Keuringsverslag van een elektrische laagspanning- en zeer lage spanningsinstallatie

NIET CONFORM

Datum keuring: 06/12/2021

Straatnaam De Bosschaertstraat
Huisnummer 272
Busnummer 1
Postcode 2020
Gemeente ANTWERPEN
Land België

Afbeelding schakel- en verdeelbord:

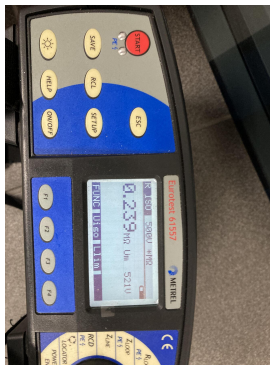
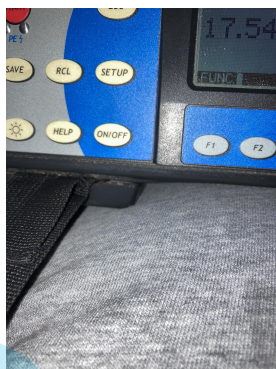
I2.01 De waarde van de isolatieweerstand van één of meerdere stroombanen is kleiner dan 0,5M ohm (Boek 1 Onderafdeling 6.4.5.1.)

I2.02 De continuïteit van equipotentiaal en/of beschermingsgeleiders zijn niet gewaarborgd. (Boek 1 Onderafdeling 5.3.5.3.G. en 5.4.3.5)

I5.02 De aanduiding van de stroomkringen en/of apparatuur, aansluitklemmen, enz dient aangebracht of vervolledigd te worden. (Boek 1 Onderafdeling 3.1.3.1. en 3.1.3.3.A. en 5.1.6.1)

I5.09 De genaakbare, naakte onder spanning staande delen zijn onvoldoende afgeschermd. (Boek 1 Afdeling 5.1.4. en 4.2.2.3.)

I5.10 Niet gebruikte invoeringen van het verdeelbord zijn niet correct of onvoldoende afgedicht. (Boek 1 Afdeling 5.1.4. en 4.2.2.3.)

I6.01 Een verzegelbare algemene differentieelschakelaar dient geplaatst te worden aan het begin van de installatie. (Boek 1 Onderafdeling 4.2.4.3.)

I7.02 De smeltveiligheidshouders of houders van automatische schakelaars dienen voorzien te worden van kalibreerelementen. (Boek 1 Onderafdeling 5.3.5.5.A.)

I8.13 Kabels van het type VTLmb, LMVVR, COAX, VVT zijn verboden en dienen vervangen te worden door een type conform Boek 1 Onderafdeling 5.2.1.2.

nota/note 18 De elektrische installatie is grondig na te zien en conform te maken volgens de voorschriften van het AREI boek 1.
